**CONSEJO DISTRITAL DE PATRIMONIO CULTURAL - CDPC**  
**Acta n.º 12 de 2025 - Sesión ordinaria (parte 2 de 3)**

**3.1. Solicitud de revocatoria parcial de la condición de Bien de Interés Cultural (BIC) del Colegio Francisco José de Caldas, ubicado en la Avenida Calle 63 n.º 68 - 82 y aclaración de la Ficha de Valoración Individual del BIC Colegio de la Universidad Libre, ubicado en la Avenida Carrera 70 n.º 53 - 40.**

**3.3. Solicitud de subdivisión, revocatoria parcial de la condición de bien de interés cultural y aclaración de la ficha de valoración individual del inmueble denominado Colegio de Nuestra Señora de la Presentación Centro - Sans Façon, ubicado en la Calle 19 n.º 19 - 27, en el barrio El Listón, localidad Los Mártires.**

Imagen 3. Subdivisión, revocatoria parcial y aclaración de la FVI del Colegio de Nuestra Señora de la Presentación Centro - Sans Façon. Fuente: Presentación del IDPC.

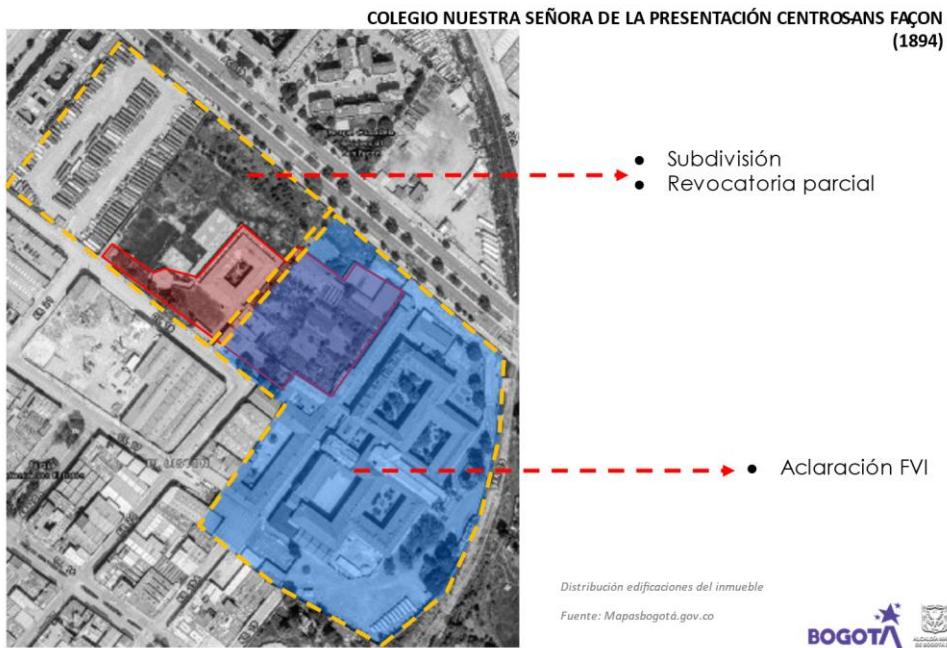
En dicha sesión el Consejo conceptuó a favor de la subdivisión, revocatoria parcial y aclaración de la FVI, así:

Los niveles de intervención por los que el Consejo votó favorablemente para cada edificación en la sesión de julio fueron los siguientes:

1. Capilla, nivel de intervención N1.
2. Entrada antigua, nivel de intervención N1.
3. Claustros, nivel de intervención N3.
4. Preescolar, nivel de intervención N2.
5. Escuela gratuita, nivel de intervención N2.
6. Servicios complementarios, nivel de intervención N4.
7. Primaria, antiguo noviciado, cooperativa y dispensario, nivel de intervención N4.

Imagen 4. Niveles propuestos por el IDPC, incluyendo los espacios descubiertos. Fuente: Presentación del IDPC.

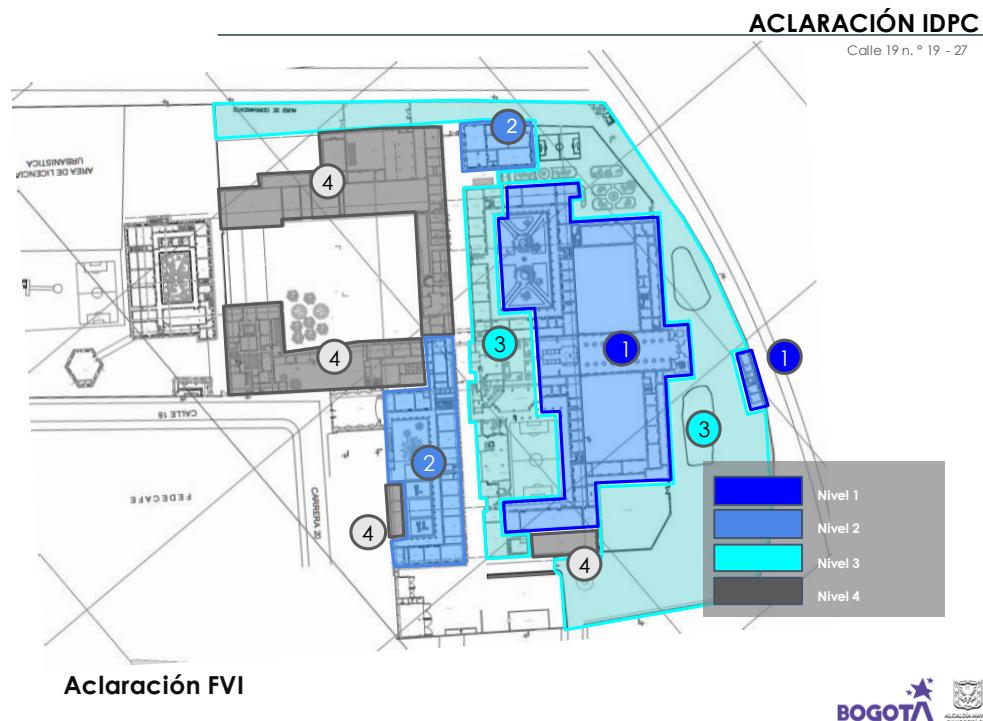
Presenta tres gráficas con: 1. los niveles de intervención propuestos por el solicitante, en los cuales se reconoce y valora explícitamente los espacios descubiertos, 2. los niveles de intervención aprobados por el Consejo en la sesión n.º 7 del 9 de julio de 2025, y 3. la nueva propuesta de asignación de niveles de intervención elaborada por el IDPC, la cual incorpora la consideración de los espacios descubiertos.

La nueva propuesta de asignación de niveles de intervención elaborada por el IDPC contempla asignar nivel de intervención N3 al espacio conformado por el atrio de la iglesia y el espacio entre el cerramiento exterior y el paramento de las edificaciones, nivel de intervención N1 al claustro del costado norte de la iglesia, nivel de intervención N3 a los claustros posteriores de la iglesia y al claustro del costado sur (entendiendo que las crujías de estos claustros han sido intervenidas), y nivel de intervención N4 al patio y a las adiciones del Preescolar.

El Consejo manifiesta su conformidad con los niveles de intervención propuestos por el IDPC. Durante la presentación y votación de este caso se encuentran presentes 8 consejeros; la Secretaría Técnica procede a preguntar,

Por MAYORÍA el CDPC da concepto previo FAVORABLE para la aclaración de la ficha de valoración individual del inmueble denominado Colegio de Nuestra Señora de la Presentación Centro - Sans Façon, ubicado en la Calle 19 n.º 19 – 27, asignando los niveles de intervención propuestos por el IDPC.

## NIVELES PROPUESTOS SOLICITANTE

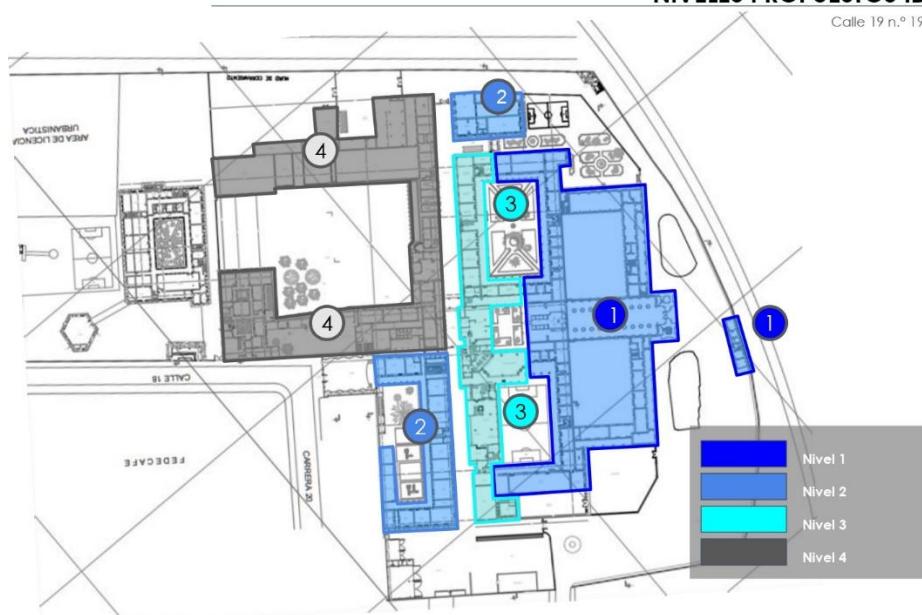
Sin embargo, es importante considerar que en la valoración presentada por el solicitante se destaca la relevancia de asignar niveles de intervención a los espacios libres, entendiéndolos como contenedores de imágenes, bienes muebles y prácticas rituales que forman parte integral del funcionamiento y del valor del inmueble en su conjunto.

*“(...) desde la valoración se solicita encarecidamente respetar todos y cada uno de los espacios exteriores señalados de los planos de la valoración especialmente hacia el costado oriental y costado norte por cuanto cuentan con valores históricos, estéticos y espacialmente simbólicos.*
